Determinazione dirigenziale	n. DET-AMB-2021-4932 del 05/10/2021
Oggetto	Adozione di Autorizzazione Unica Ambientale (AUA) ai sensi del D.P.R. 59/2013 relativa alla società Arcese Trasporti S.p.A. per l'impianto destinato ad attività di deposito merci e logistica, sito in Comune di Castel San Pietro Terme (BO), via Henry Ford n. 1.
Proposta	n. PDET-AMB-2021-5001 del 30/09/2021
Struttura adottante	Servizio Autorizzazioni e Concessioni di Bologna
Dirigente adottante	PATRIZIA VITALI

Oggetto: Adozione di Autorizzazione Unica Ambientale (AUA) ai sensi del D.P.R. 59/2013 relativa alla società **Arcese Trasporti S.p.A.** per l'impianto destinato ad attività di deposito merci e logistica, sito in Comune di Castel San Pietro Terme (BO), via Henry Ford n. 1.

Oggetto: Istanza di AUA Ditta **ARCESE TRASPORTI SPA - zona intervento: Castel San Pietro Terme (BO) Via Henry Ford nc.1** – Attività di deposito merce/logistica e uffici
Parere Tecnico per rilascio autorizzazione allo scarico di acque reflue di prima pioggia dilavamento piazzali e domestiche in pubblica fognatura

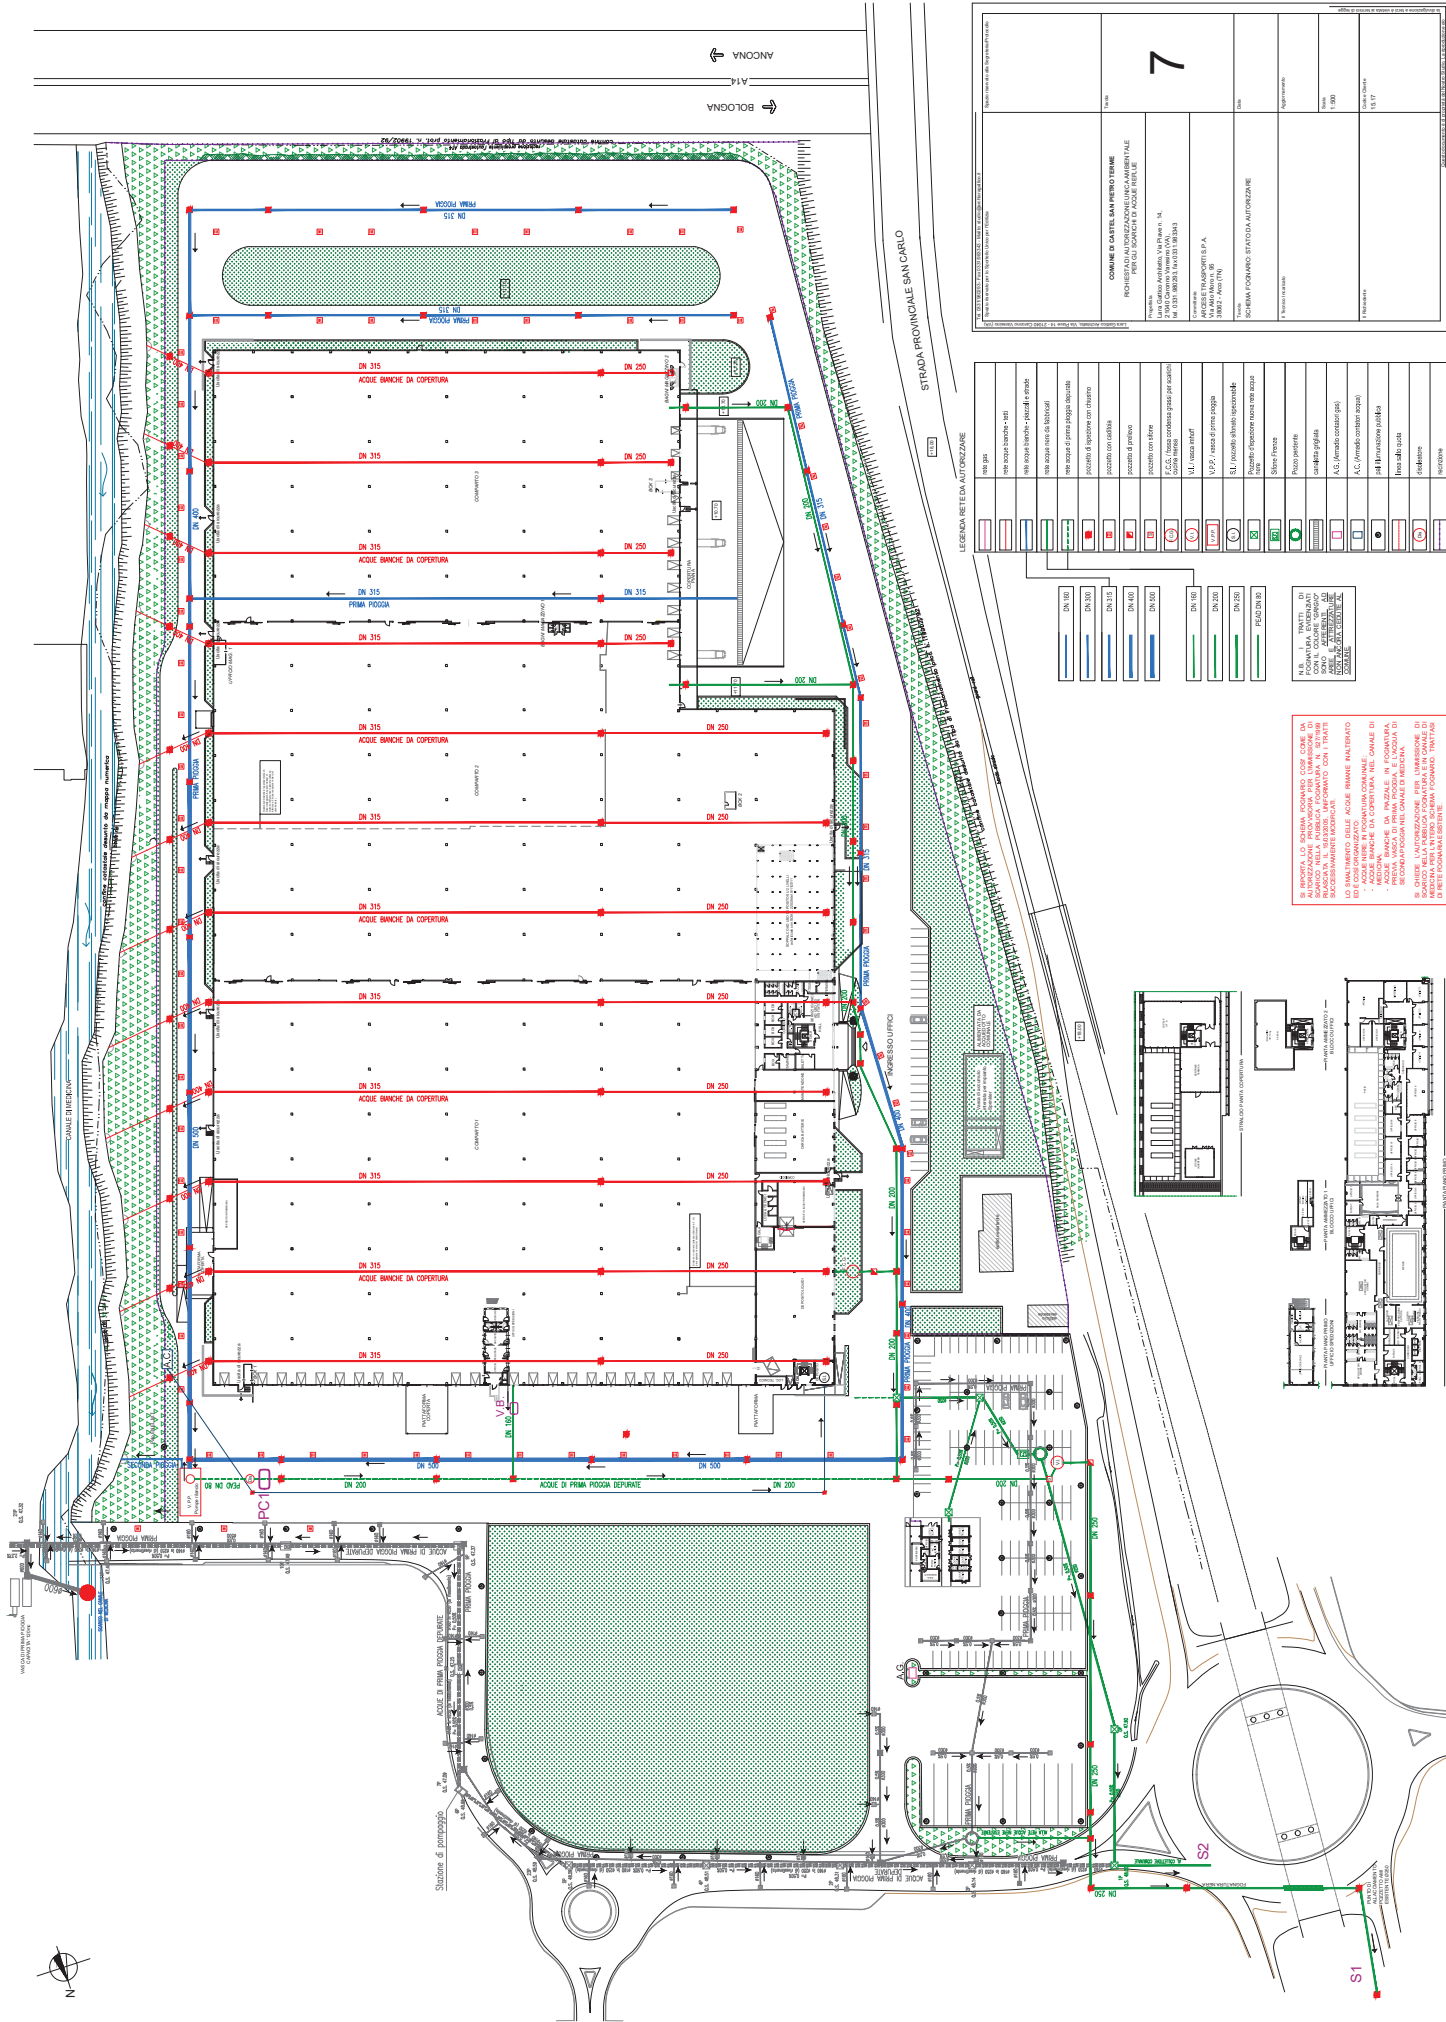
Evidenziato quanto rilevato dall'elaborato grafico aggiornato - Tav.7 schema fognaria, ovvero che:

- I. sulla linea rete nera attinente al punto di scarico S2 risulta rappresentato un manufatto indicato in legenda come "pozzo perdente" che raccoglie gli scarichi dai servizi igienici dalla zona "portineria", dai reparti "magazzini 1 e 2" e dalla zona "ingresso uffici"
- II. i servizi igienici dell'area "ufficio spedizioni", non trattati, si raccordano con la rete acque reflue di prima pioggia con i quali unitamente a valle transitano attraverso la vasca imhoff "V.I"

Visto quanto dichiarato nella documentazione presentata relativamente alla Vasca di prima pioggia, ovvero che:

- III. non è dotata di valvola di non ritorno;
- IV. non è dotata di pozzetto di campionamento;

- **da realizzarsi con priorità e al massimo entro 30 gg.** dalla data di emissione dell'atto autorizzativo:
 - a) **eliminazione del manufatto indicato in planimetria "pozzo perdente"** e trattare adeguatamente i reflui domestici derivanti dalle zone "Portineria", reparto "magazzini 1 e 2" e "ingresso uffici" collegandoli, alla Vasca Imhoff esistente (in planimetria "V.I.") posto che sia adeguatamente dimensionata, o in alternativa sostituendolo installando idonea Vasca Imhoff opportunamente dimensionata;

- b) installazione idonea vasca biologica opportunamente dimensionata per il trattamento dei reflui domestici decadenti dalla zona "ufficio spedizioni" - indentificata orientativamente in planimetria con la sigla "V.B.";

- c) modifica della linea fognaria di scarico dei reflui di prima pioggia dilavamento piazzali che deve risultare collegata in maniera autonoma alla rete di scarico afferente al

punto S1, ovvero non deve transitare attraverso la Vasca Imhoff, in planimetria "V.I." inficiandone il corretto funzionamento;

- d) installazione di una valvola di non ritorno nella vasca di accumulo dell'impianto di prima pioggia;
- e) predisposizione idoneo pozzetto di campionamento** acque di prima pioggia, da inserire a valle del trattamento VPP e Vasca di disoleazione come individuato indicativamente in planimetria con la sigla PC1;
- f) identificazione mediante targhetta esterna o altro sistema identificativo del pozzetto di campionamento PC1;

(**caratteristiche pozzetto di campionamento: un solo ingresso e una sola uscita dei reflui e dotato di una differenza di quota tra le due condotte tale da permettere il campionamento dei reflui per caduta)

3) lo scarico delle acque di prima pioggia deve rispettare i limiti di emissione previsti dalla Tabella 3 Allegato 5 colonna scarico in rete fognaria del D.Lgs 152/06 ed il controllo avverrà nei punti così contraddistinti in planimetria:

- PC1 pozzetto campionamento;
